기안용지

도시계획사업 (학교) 실시계획 인가 변경

제목 도시계획사업 (학교) 에 따른 협의

제목 도시계획 시선 (참고) 신시계획이 따른 업무 협조

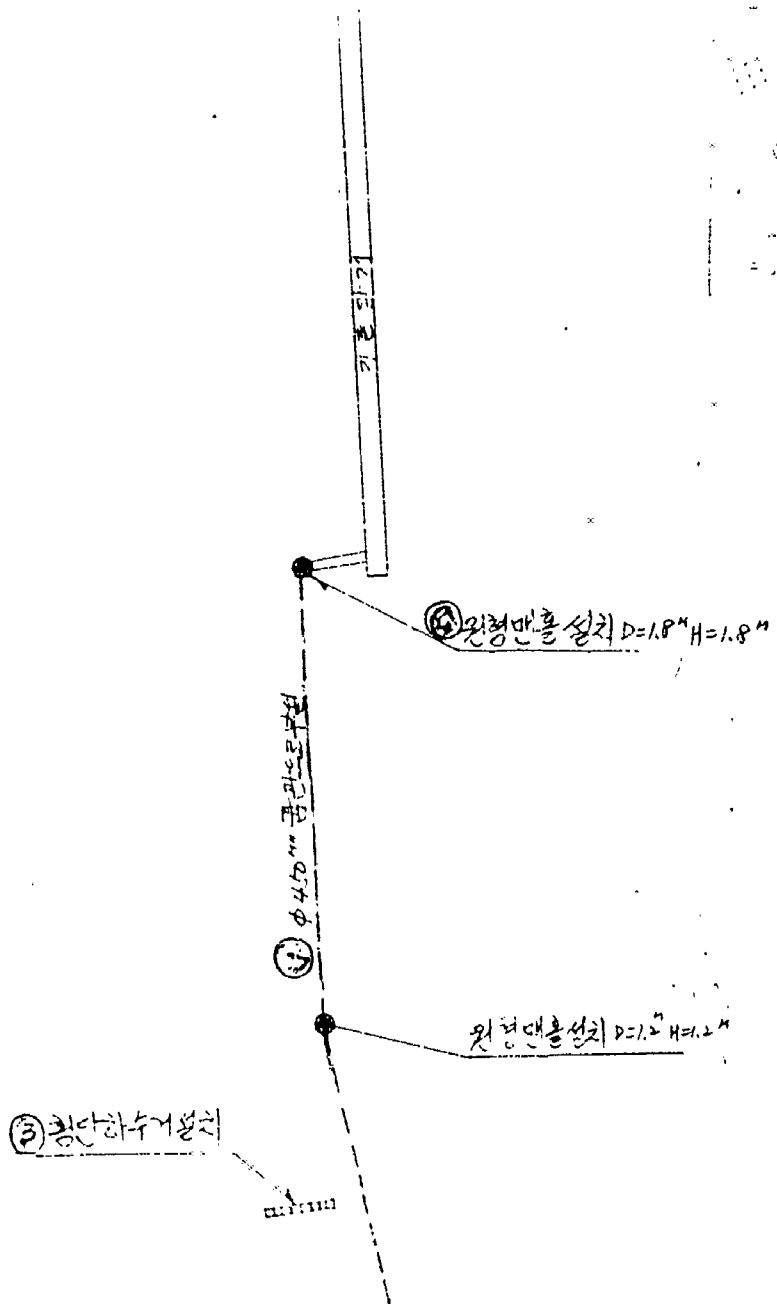
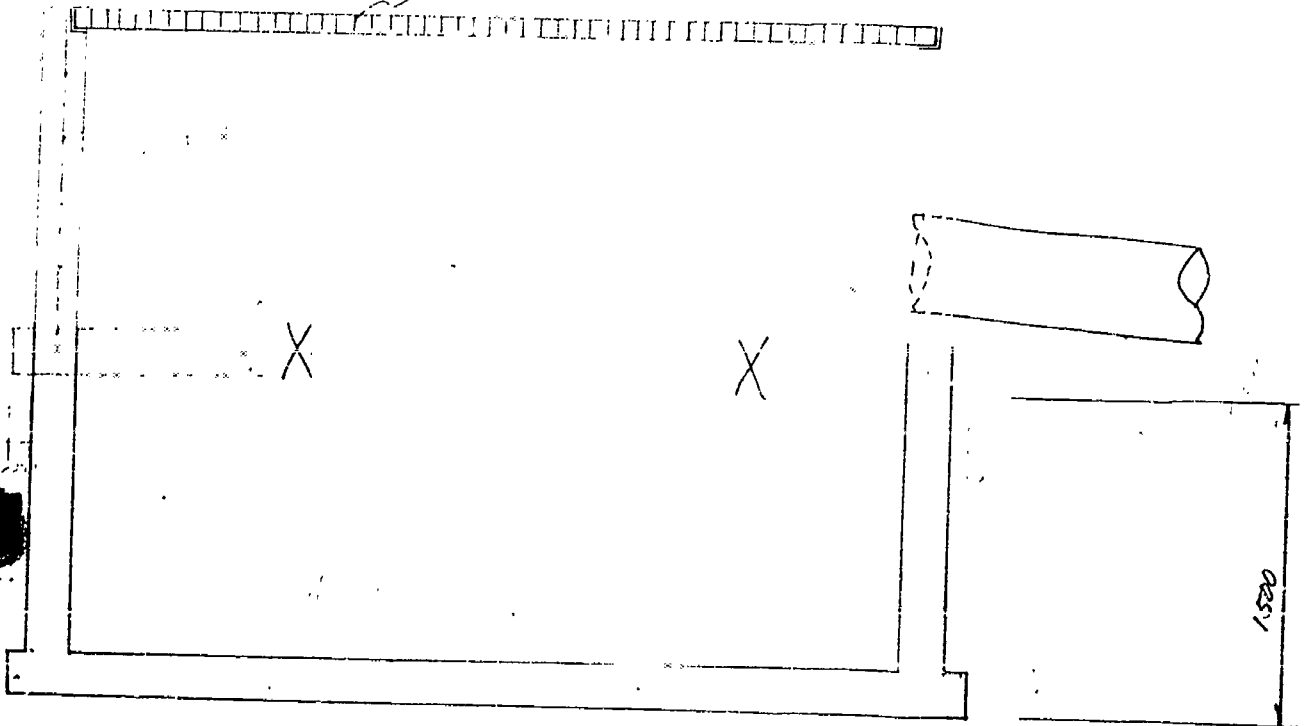
가. 정문 앞의 시 기준 차수관까지 연결구관은 $D=450\frac{1}{2}$ 급관으로
부설 (도면 1)

나. 단거리 차수관 $D=60\frac{1}{4}$ 의 기존 압력에 연결부 보도상에
원형 맨홀 설치 ($D=1.8'$) 도면 2

다. 학교 내에서 우수가 음터 내리지 않도록 정문에 횡단 빗물받이
설치 (도면 3)

라. 낙차공 설치를 침사지도 변경하여 별첨 도면과 같이 설치하고
침사지 및 도수로는 두꺼운 덮어 안전은 유지하도록 함것.
